Pakeitimo nurodymas Nr. KUN-PN-011	Data: 2025-10-16
Projekto pavadinimas: „Transporto paskirties pastato (7.6), oro uosto terminalo, Kauno r. sav. Karmėlavos mstl. Oro uosto g.4, rekonstrukcijos projektas“	
Rangos sutarties numeris: 6PS-23-318	
Projekto dalyviai: Užsakovas: AB Lietuvos oro uostai, Rolandas Vengrauskas Rangovas: UAB „Infes“, Pavel Vysockij FIDIC inžinierius: UAB „Resums“, Povilas Meldaikis

KUN-PN-011-1 dalis
Tema: NAUJO OOG ĮRENGINIO ĮKĖLIMO Į ANTRĄ PASTATO AUKŠTĄ PAPILDOMI DARBAI 1. Esamos situacijos aprašymas ir pakeitimo argumentai Rangos sutarties sudėtinės dalies Darbų techninė specifikacija 7 skyriaus (KUN terminalo technologinės sistemos) aprašomojoje dalyje nurodyta: - <i>Žemiau pateikiami reikalavimai KUN terminalo esamų technologinių sistemų perkėlimui ir naujų technologinių sistemų įrengimo (toliau taip pat - Sistemos) darbų vykdymui, techninei ir garantinei priežiūrai. Atkreiptinas dėmesys, kad Rangovas nėra atsakingas už visų žemiau pateiktų Sistemų pilną diegimą. Rangovo atsakomybės kiekvienos sistemos diegime yra apibrėžiamos šioje techninėje specifikacijoje ir projekto Technologijų dalyje Nr. 0403-1-TP-T (toliau – Technologijų dalis).</i> Nors TS le

210 Dėl panduso berėmio stiklo konstrukcijų

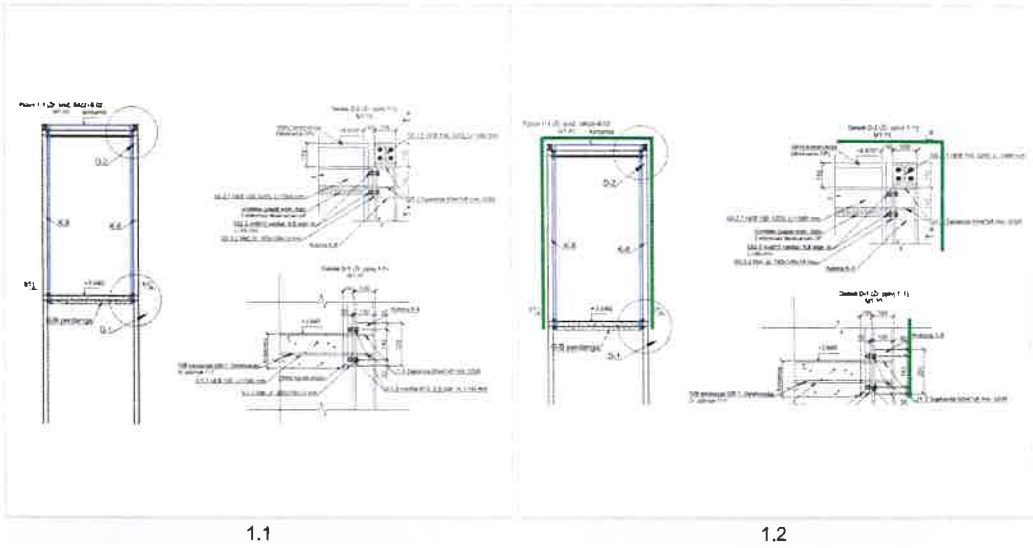
2024-08-20, 16:55	Pakeitė	Gintautas Natkevičius
	Žinutė	šis sprendinys turėtų likti toks koks buvo numatytas TP-metalo konstrukcijos išorėje.
2024-08-20, 16:55	Pakeitė	Gintautas Natkevičius
	Grupė	S5_01.INFES-GEN.Rangovas-Objekto komanda
	Atsakingas vartotojas	Deividas Novikas
2024-08-21, 07:21	Pakeitė	Deividas Novikas
	Būsena pasikeitė	Baigta
2024-08-21, 08:15	Pakeitė	Deividas Novikas
	Žinutė	Kokiu būdu turi būti įrengiama dvitėjinė sija kiaurai stiklą? Kadangi pagal TP sprendinį stiklas turi montuotis anksčiau negu metalinis karkasas
	Grupė	S4_SA
	Atsakingas vartotojas	Gintautas Natkevičius
	Būsena pasikeitė	Aktyvuotas
2024-08-21, 10:12	Pakeitė	Gintautas Natkevičius
